Werfverslag 28 voor project: Zeedijk 365 | 8434 Middelkerke (BE)

1052ANW - Zeedijk 365, 8434 Middelkerke
 gevelrenovatie van de residentie Anita
 Zeedijk 365
 8434 Middelkerke (BE)
 Nummer: 1052ANW-28
 Datum: maandag, 27 mei 2024

TERRASTEDEL

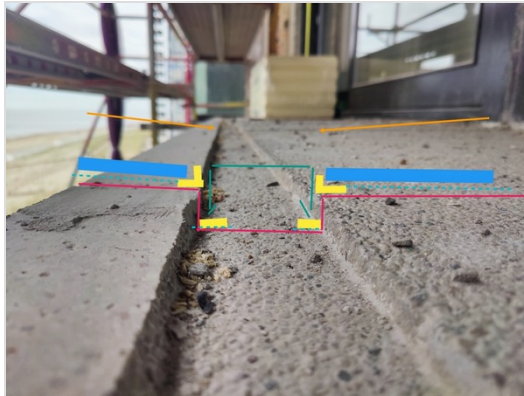
28.3 Detail aanwerken lijngoot.

Principe detail ~ punt 22.8 | WV 22 - wordt herhaalt.

Ifv aanwerken tegels wordt thv terras / voorgevel een verhoogd (stop)profiel voorzien ; helt af richting goot. Aanwerking detail wordt verder besproken; zie principe schets / foto

Hierbij :- Ifv onderhoud , ontstoppen zand wordt een uitneembare goot voorzien ipv lijngoot.- Goot in vlak aan te werken in lijn met betegeling.- Steun onderkant goot mee in spatelt te leggen.- Ifv onderhoud de goot uitneembaar te voorzien (+5 a 6 cm).

28.8 Aanwerken schouwen

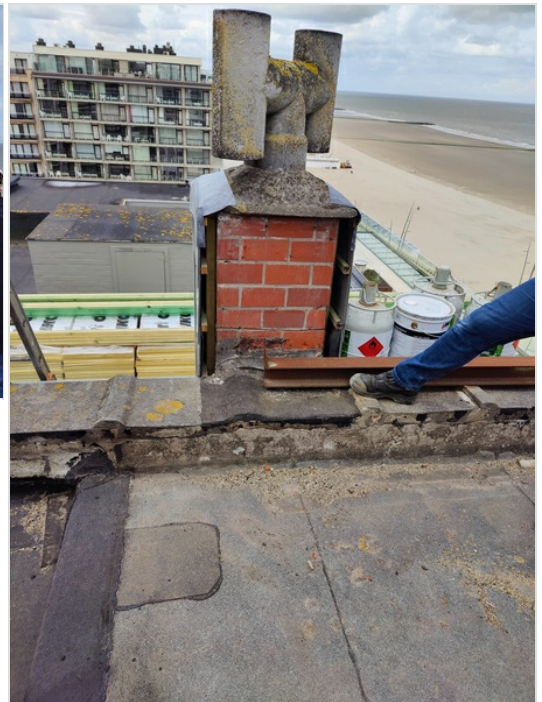
Alle leien thv de bestaande schouwen werden verwijderd; hierbij worden thv de :
- De schouw(en) | buurpercelen de dakbedekking vanuit het dakvlak tegen de wand opgetrokken + wordt opnieuw afwerking voorzien d.m.v. leien (incl. isolatie + regelwerk)
In navolging op punt 24.2 vraagt ARCH na bij SYN welke schouw openingen buiten gebruik zijn / verdicht mogen worden ; AN voorziet nieuwe Tiratrex voor restende schouw.
- De schouwen | Res. Anita mee opgetrokken in de dak bekleding waarbij de bekleding wordt opgetrokken tot over de deksteen tot tegen de schouw. Verder wordt er geen afwerking voorzien.

28.11 Aanwerken Penanten buitenschrijnwerk

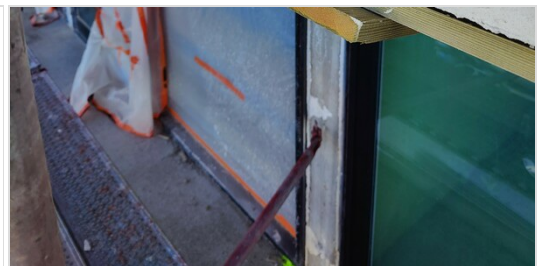
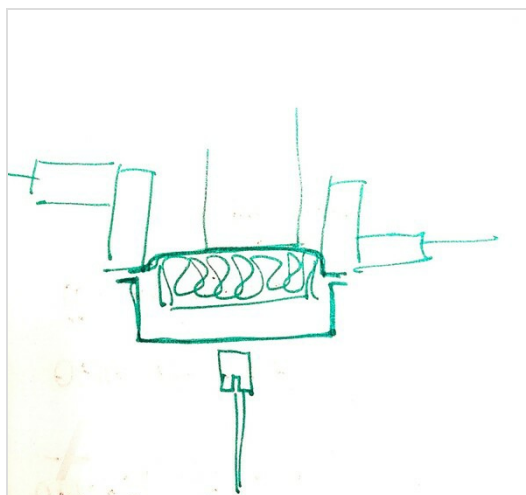
Betonen kolomen thv penanten - Buitenschrijnwerk | Voorgevel worden mee ifv behoud thermische schil voorzien van isolatie. Hierbij wordt verder afgewerkt dmv plooierwerk; zie principe schets.

Hierbij te hanteren isolatie / dikte :

- 10 cm / U: 0.021 W/(m²·K) - indien doorlopend voorzien wordt.

- 12 cm / U: 0.021 W/(m²·K) - indien d.m.v. houten regelwerk voorzien wordt.
